Zienswijze omgevingsvergunning Bornsestraat 36, Bornerbroek

Betreft: Zienswijze met betrekking tot ontwerp-omgevingsvergunning voor de Bornsestraat 36, Bornerbroek met kenmerk NL.IMRO.0141.00132-BP21.

Figuur 1 Situatie Bornsestraat 36, Bornerbroek

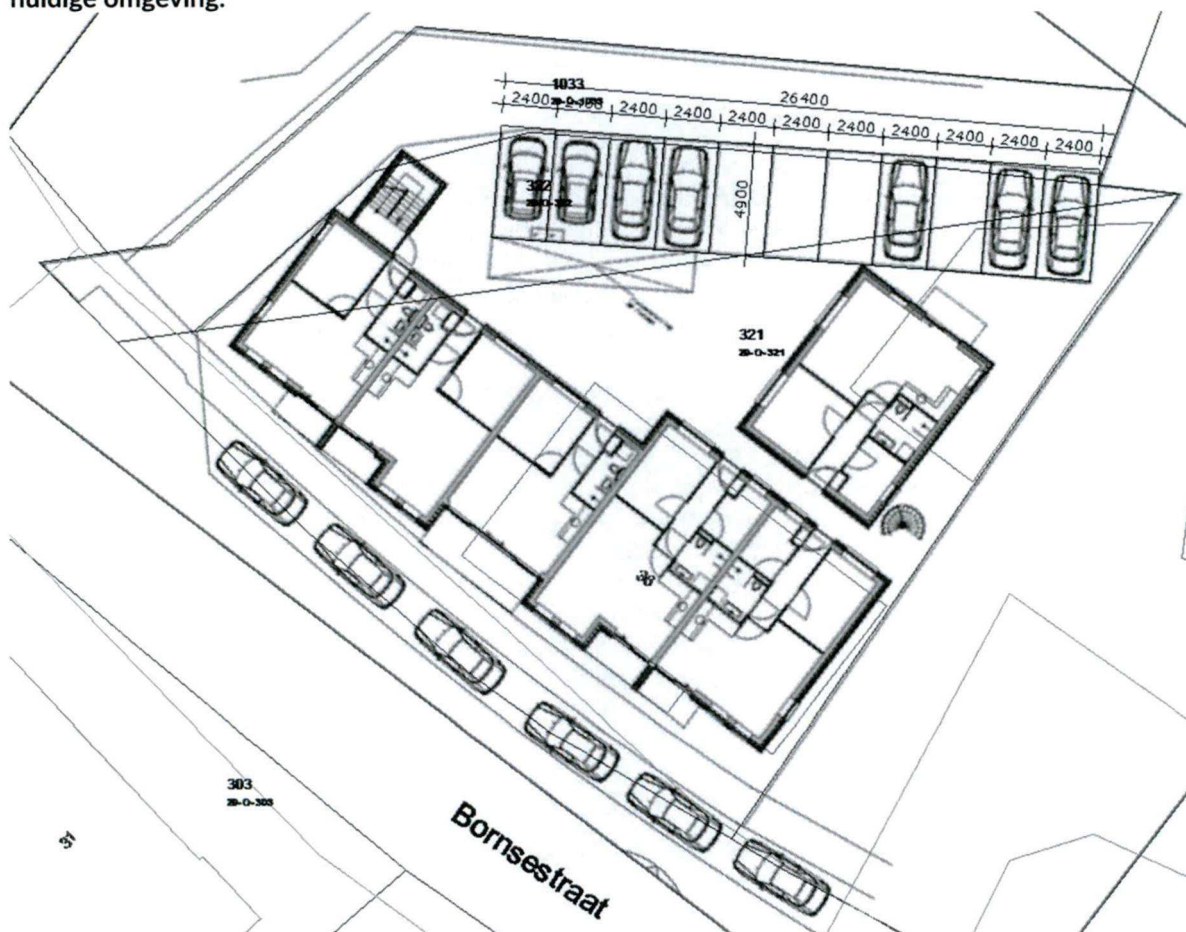
Als de situatietekening over de kaart van kadaster wordt gelegd is er een beter beeld hoe de relatie is met de huidige omgeving.

De meest oostelijke parkeerplaats langs de weg ligt volledig buiten de kavel, deze parkeerplaats wordt dus niet op eigen terrein gerealiseerd. De meest westelijke parkeerplaats komt te vervallen om zo te voorzien in een veilige ontsluitingsroute zoals vermeld in het bestemmingsplan (hoofdstuk 3.2.3). Verder is er één parkeerplaats die zal dienen als standplaats voor de elektrische deelauto. Hierdoor is deze ruimte ook niet beschikbaar als parkeergelegenheid voor de bewoners.

Verder is gekeken naar de parkeerplaatsen aan de achterzijde van het pand. De parkeervakken hebben een gemiddelde afmeting van 2,4m bij 4,9m. In de paraplulherziening parkeren van gemeente Almelo (NL.IMRO.0141.00067-BP31) staat omschreven dat de minimale afmetingen van parkeervakken binnen de gemeente Almelo 2,5m bij 5,0m dienen te zijn (hoofdstuk 4.1 Parkeren). Dit betekent dat er aan de achterzijde van de appartementen hooguit 10 parkeervakken zijn ($26,4\text{m}/2,5\text{m} = 10,56\text{m}$) te realiseren. Waarvan één vak bestemd is voor de elektrische auto. Dit brengt het totaal aantal parkeerplaatsen dat gerealiseerd kan worden op hooguit 13 in tegen stelling tot de 17 afgebeelde parkeerplaatsen in figuur 1.

Ik verzoek u, op grond van het bovenstaande, strengere voorschriften aan de vergunning te verbinden met betrekking tot de tot op heden gehanteerde parkeernorm.
